Høringsuttalelse mot planene til Baring om uttak av ferskvann fra Opoftevannet til oppdrettsanlegget i Lundevågen.

(Rød stiplet linje = opprinnelig plan, hvit linje = nytt innspill under befaringen)

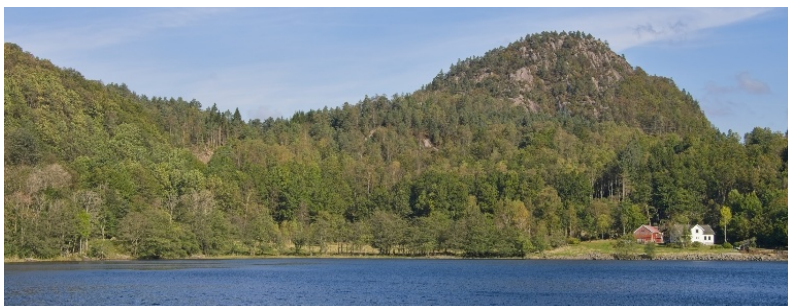
2. Den planlagte ferskvannsledningen som legges opp fra Timrestø over heia mellom Veggberget og Børshammaren og videre ned skaret til Tosåstjørna skal legges 1m under bakkenivå. Når ledningen passerer myra på toppen, er den inne på mitt land. Der skal ledningen føres på oversiden/ vestsiden av bekken nedover og ut i hjørnet på Tosåstjørna.

- For det første: Å legge ledningen ut i hjørnet på tjønna (rød) blir ikke aktuelt pga. Ålegras i den bukta. M.a.o. traséen må flyttes lengre øst midt på jordet og ut i tjønna øst for bekken. (hvit)

- For det andre: Det ligger fjell i dagen hele veien ned til jordet, selv om en velger å legge

vannledningen mitt i den nye tømmerveien min. Det må sprenges 1,5m ned. Så unnsatt hvilken side av bekken som velges, vil et sprengningsarbeide i ca. 200m lengde ødelegge bekken min som går i skaret. Den bekken er viktig for både jordet mitt, dyra som

3. Så skal vannledningen opp på land igjen på sydsiden av Tosåstjørna. Opprinnelig planlagt på vestsiden av bekken – og ut i Tosåsstranda. Ei bratt li full av rasfarlig, stor stein! Dette inngrepet vil sette en definitiv siste stopp for vassdraget som ligger tett på veien og ura på andre siden. Tidligere var det oppgang av både ørret og ål her. Med enkle midler kunne en fått satt elva tilbake slik den var for 50-70 år siden, da det virkelig gikk fisk i bekken – men etter dette som nå kommer, blir det fullstendig stopp. Ikke bra i det hele

Under befaringen kommer det opp et nytt alternativ også her. (hvit) La vannledningen gå inn i krysset og legge den midt i veien helt ned til stranda. Ja – da hadde en spart bekken. Men hvor lang tid vil et slikt arbeide ta? Veien blir jo stengt og jeg har ingen andre veier å komme til Farsund – for omkjøring via Drange/Lyngdal/Spind er jo ca 3-4 x så langt. Jeg er heller ikke alene som vil bli berørt av dette. I tillegg til oss her på Tosås, bor det mye folk videre innover mot Drange, og vi har skoleunger som kjører både til Farsund og motsatt

Og hvem tar ansvaret for vedlikehold av veien i fremtiden dersom skader på veien kan tilbakeføres til at det er lagt en stor vannledning i midt i veien? Det kjører tunge kjøretøy på denne veien hver uke og dette punktet har hatt utfordringer tidligere. Og bekken. Vil den bli berørt?
